東海／東海第二／敦賀発電所  
原子炉施設保安規定変更認可申請書  
審査資料

2020年8月18日  
日本原子力発電株式会社

東海／東海第二／敦賀発電所  
保安規定第3条（第203条）と設置許可  
本文十一号との整合性について

東海／東海第二／敦賀発電所  
その他の条文変更について

図 1 : RCIC に係る LCO 適用概念

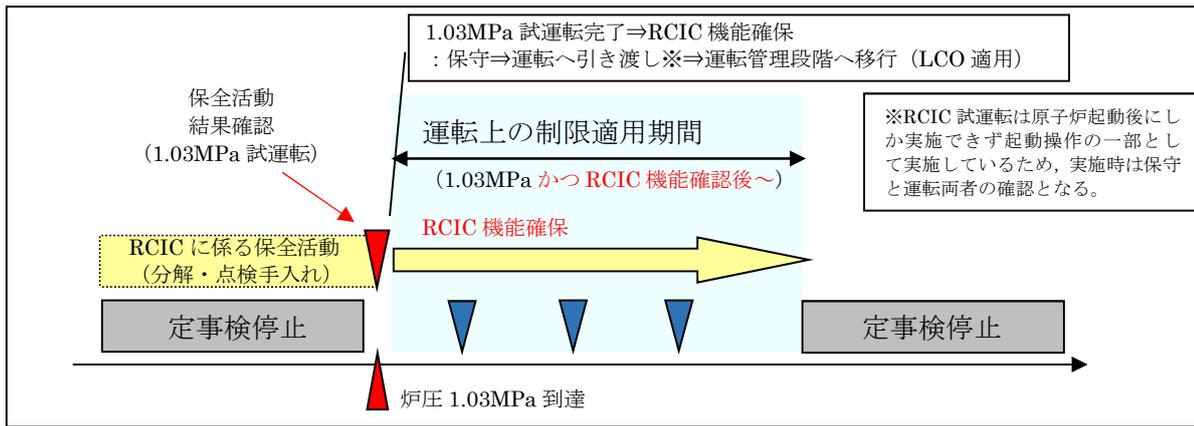
RCIC については定事検停止時において点検・補修等の保全活動を行い、保全活動の最終的な検証として原子炉起動時に試運転を行い、運転側へ引き渡されるものとなる (図 1 参照)。

よって、RCIC については試運転により機能が確認されるまでは運転管理段階ではないため、LCO の適用についても機能確認後から適用と整理することが適切である。(原子炉起動時以外でも試運転が可能な設備は、基本的には機能確認後、LCO が適用される。(図 2 参照))

図1 品質マネジメントシステム文書体系図（東海第二発電所原子炉施設保安規定及び品質保証規程。東海発電所及び敦賀発電所も同様）

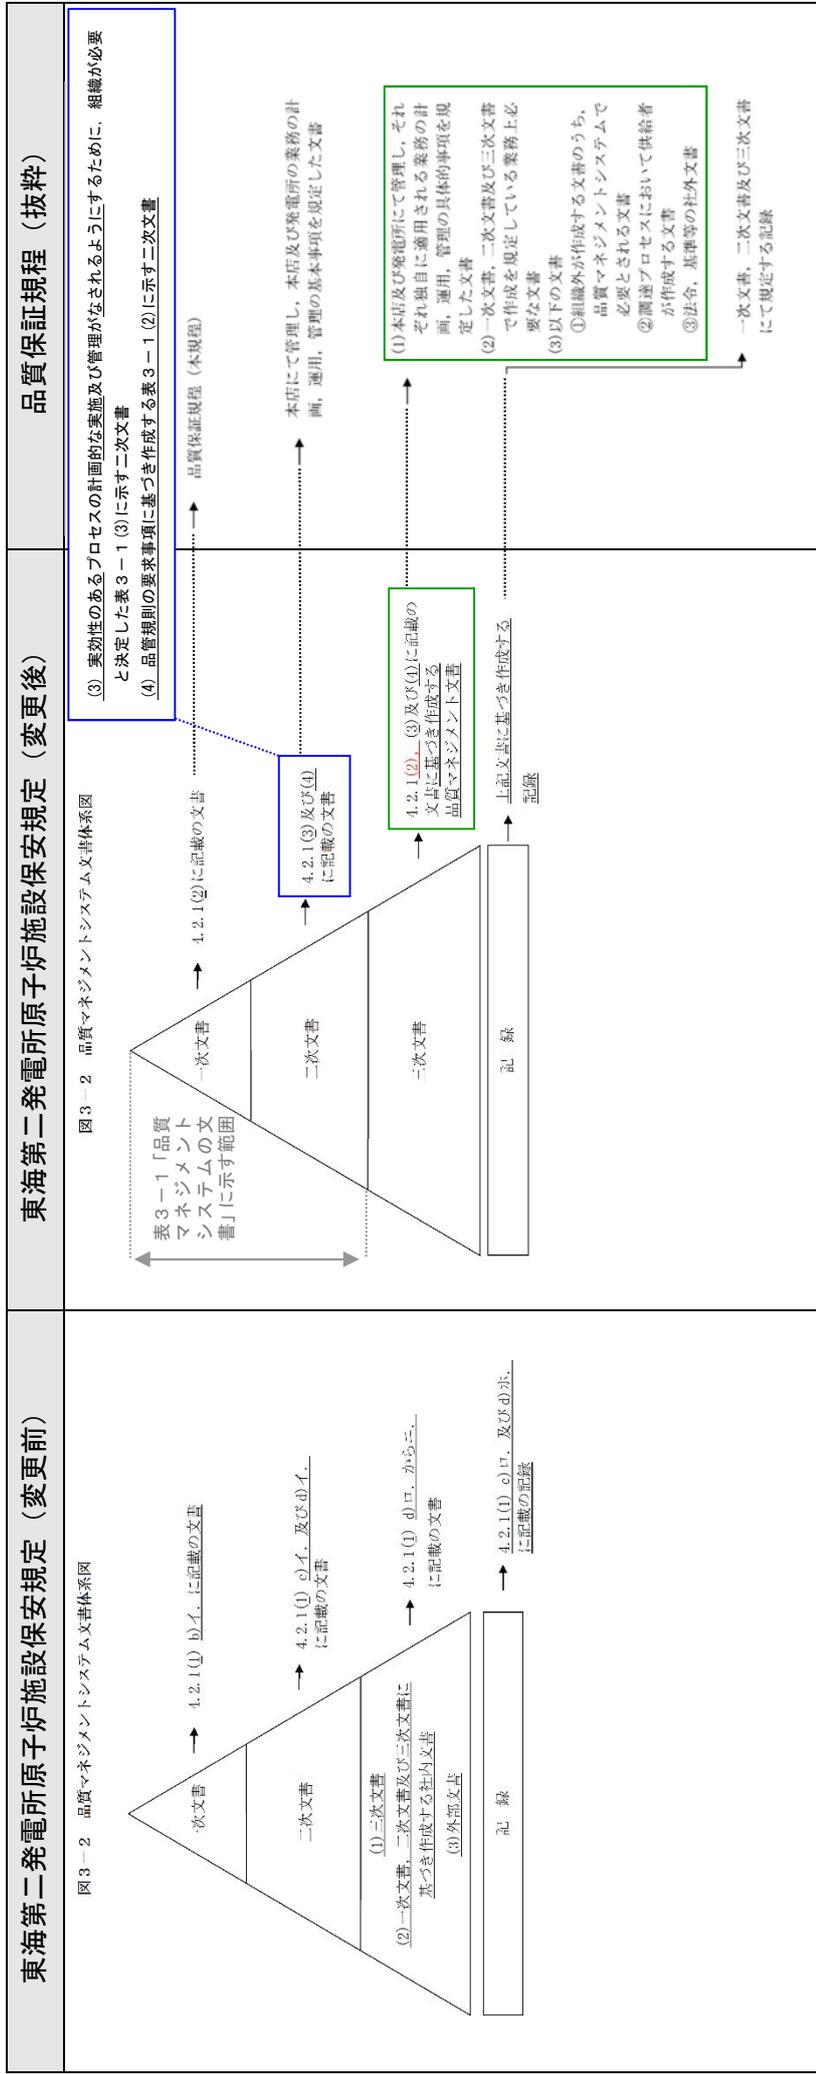
- 当社の社内規程については、従来から、品質保証規程（一次文書）において、以下のとおり二次文書及び三次文書を定義している。（図1）
  - ・二次文書：本店にて管理し、本店及び発電所の業務の計画、運用、管理の基本事項を規定した文書
  - ・三次文書：本店及び発電所にて管理し、それぞれ独自に適用される業務の計画、運用、管理の具体的な事項を規定した文書等
- 現在の二次文書について、品管規則の制定に伴う一部基本事項の明確化に合わせ、記載内容を確認した結果、以下の二つに分類されることを確認した。
  - ①保安規定品質保証第2章の各項で要求される事項に対して、主に業務の計画、運用、管理等の基本事項が定められている社内規程
  - ②保安規定品質保証第2章の各項で要求される事項を踏まえた個別の具体的な運用事項が主に定められ、業務の計画、運用、管理等の基本事項も定められている社内規程
- 上記②に該当する社内規程のうち、品質保証項目に複数二次文書があり、基本事項が類似している場合は、業務の計画、運用、管理等の基本事項を一つの規程にまとめ、他の規程については、個別の具体的な運用を定める三次文書として定めることで整理した。（表1）

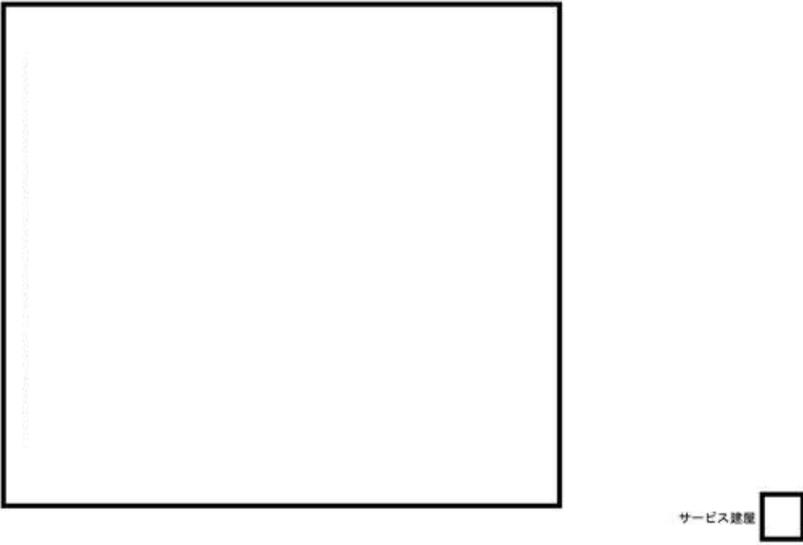
<p style="writing-mode: vertical-rl; text-orientation: upright;">東海発電所原子炉施設保安規定（変更前）</p>	<p style="text-align: center;">2. 屋外及び建屋屋上管理区域図</p> <div style="text-align: center;">  </div>
<p style="writing-mode: vertical-rl; text-orientation: upright;">東海発電所原子炉施設保安規定（変更後）</p>	<p style="text-align: center;">2. 屋外及び建屋屋上管理区域図</p> <div style="text-align: center;">  </div>
<p>備考</p>	<p>サービス建屋の減築に伴う管理区域の変更</p>
